Aanwijzingsbesluit ondergrondse containers voor huishoudelijk restafval deelplan A gemeente Breda

Bijlage 2 Nota van beantwoording zienswijzen

bij locatieplan deelplan A ondergrondse containers voor huishoudelijk restafval

Datum: 28 december 2016

voorlopig ontwerp locatieplan d.d. oktober 2016

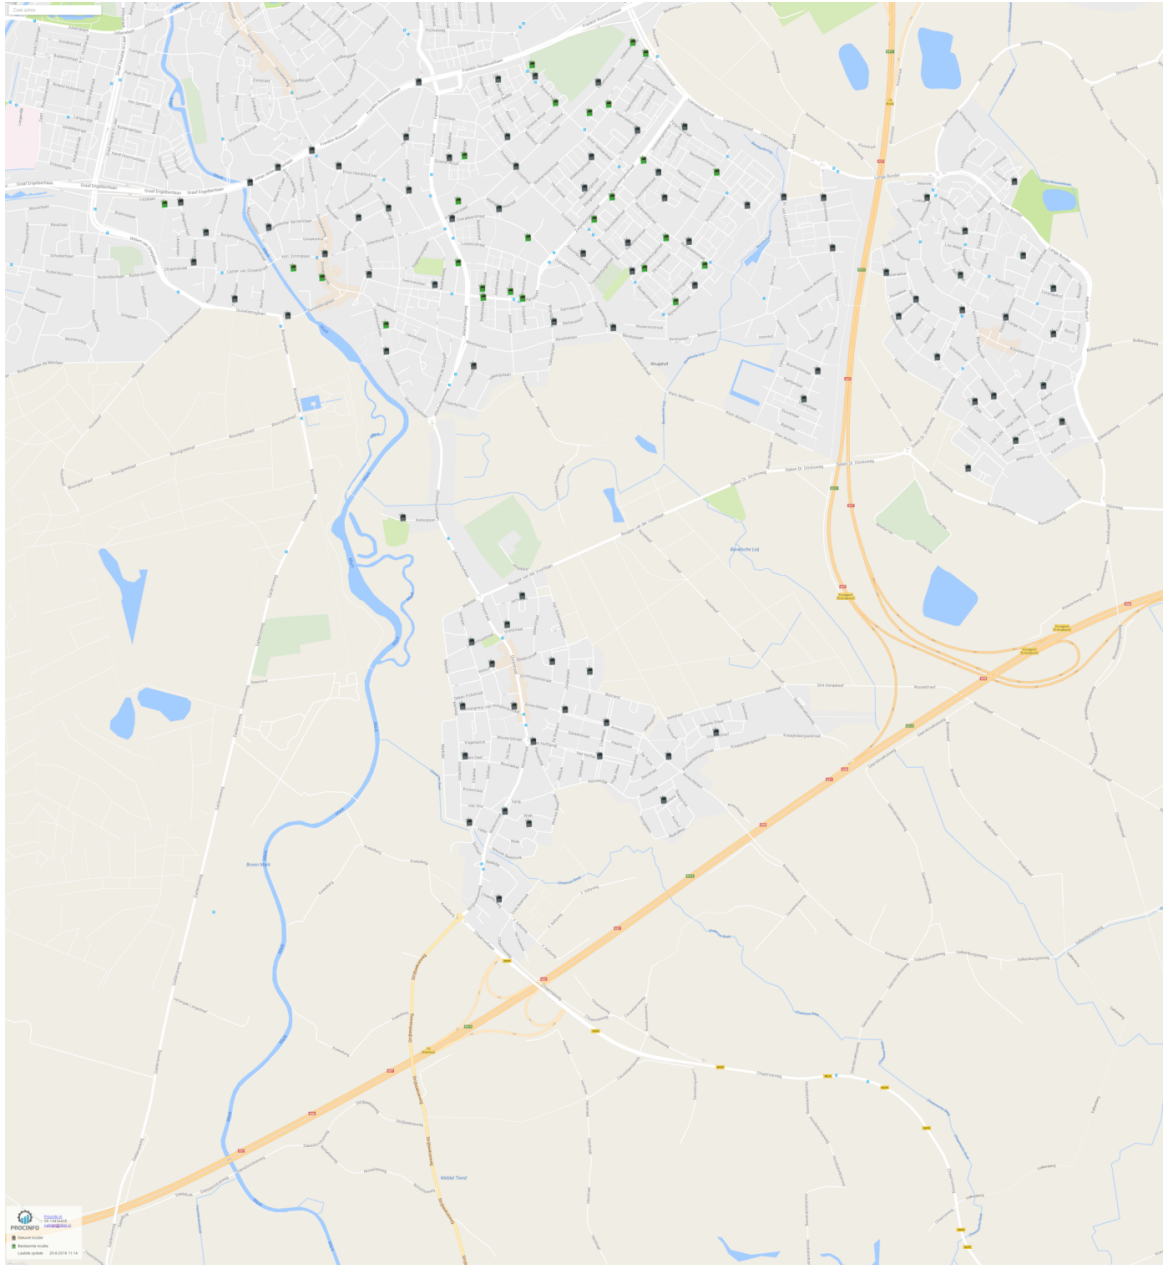
In de periode van 13 oktober tot en met 23 november 2016 zijn 126 zienswijzen binnengekomen. Er zijn ook ongeveer 100 steunbetuigingen bij ingediende zienswijzen toegevoegd. De zienswijzen betreffen 42 locaties. Alle zienswijzen zijn tijdig binnengekomen en in behandeling genomen. De zienswijzen zijn onderverdeeld op nummer van de ondergrondse container.

De zienswijzen zijn samengevat en voorzien van een beoordeling. Ook is aangegeven of de zienswijze al dan niet tot een aanpassing van het voorlopig ontwerp heeft geleid. In 15 aantal gevallen wordt, ondanks zienswijzen, containerlocatie behouden. In 30 aantal gevallen is op grond van de zienswijze of aangegeven alternatieve locatie of ambtshalve de container verplaatst. Hier is in 25 gevallen in de informele reactietermijn alsnog een reactie ontvangen. Over deze locaties wordt door college van burgemeester en wethouders een definitief besluit genomen. Naar aanleiding van de informele reactie termijn is nog 1 locatie komen te vervallen en wordt voor 4 locaties nogmaals een alternatieve locatie gezocht.
